SERVICE-INFORMATION

Nr. 84/116

CD 70

1. Änderung der Leiterplatte
2. Logikplatte mit Tastatur zum Austausch

Bestückung
84/130-5100.2

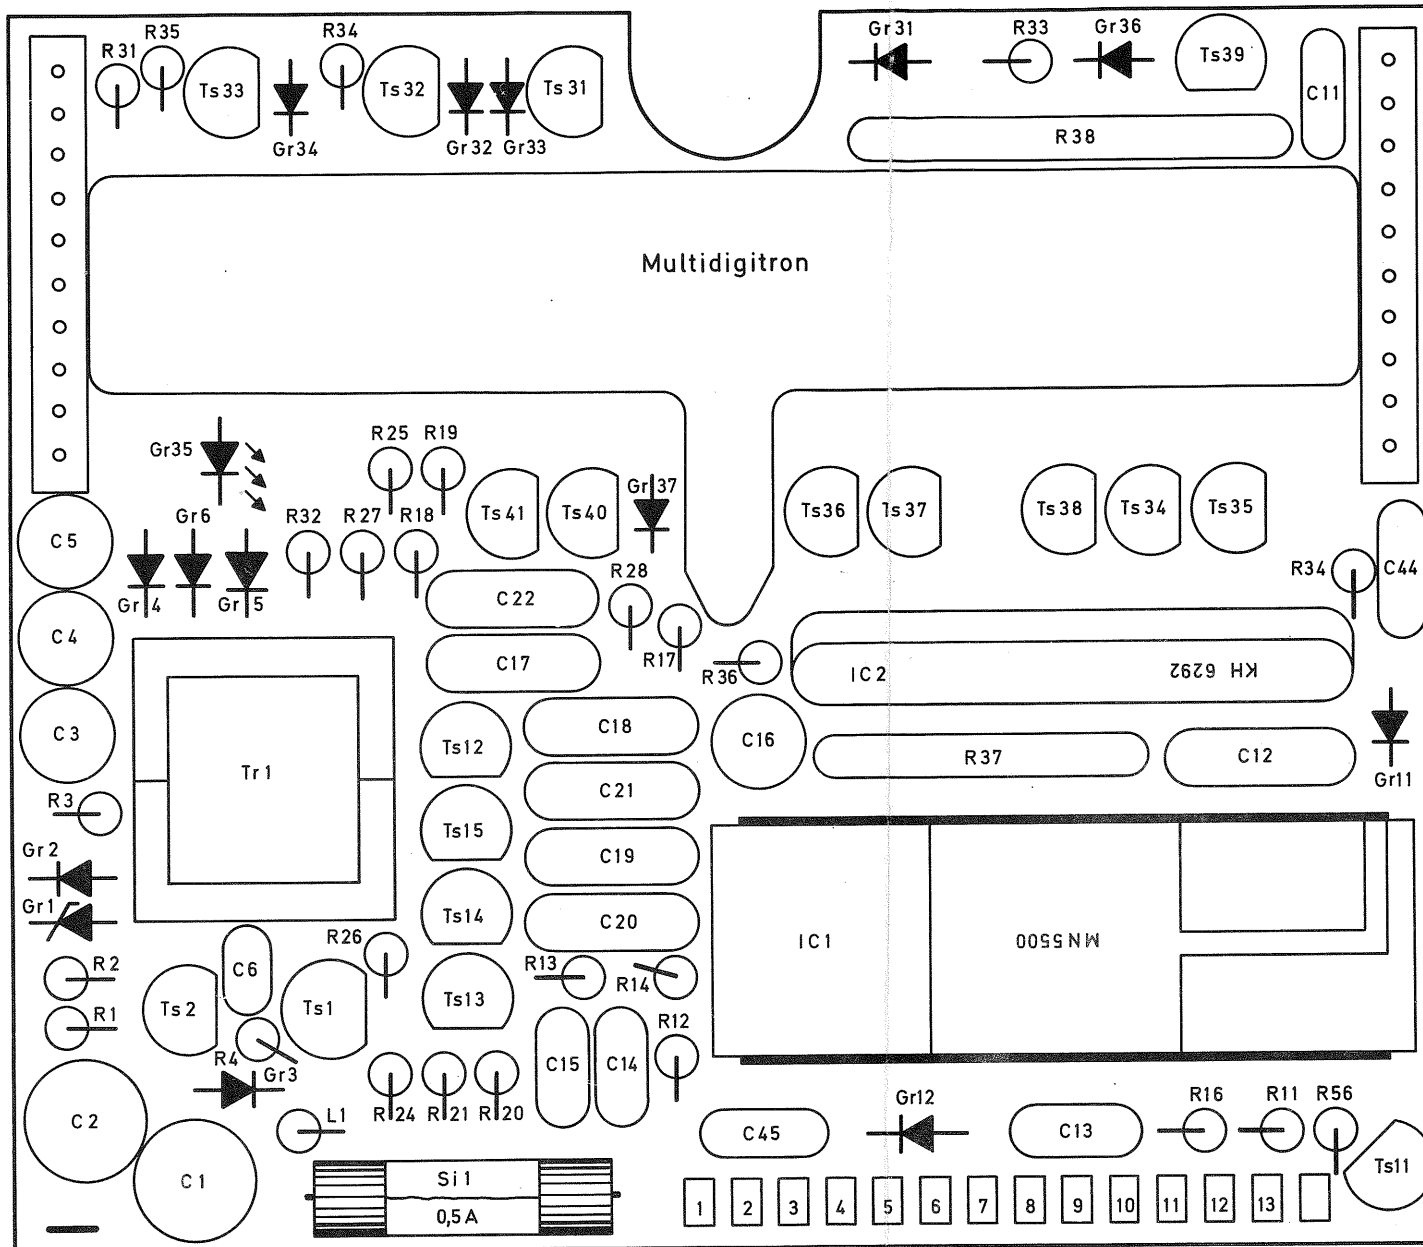
Problem: Die Leiterplatte des CD 70 wird ab Masch.-Nr. 09 111 79 in geänderter Ausführung geliefert.

Abhilfe: Den geänderten Stromlauf- und Bestückungsplan finden Sie in der Anlage. Die bisherige Logikplatte ist mit der neuen voll austauschbar. Deshalb wird die E-Nummer beibehalten.
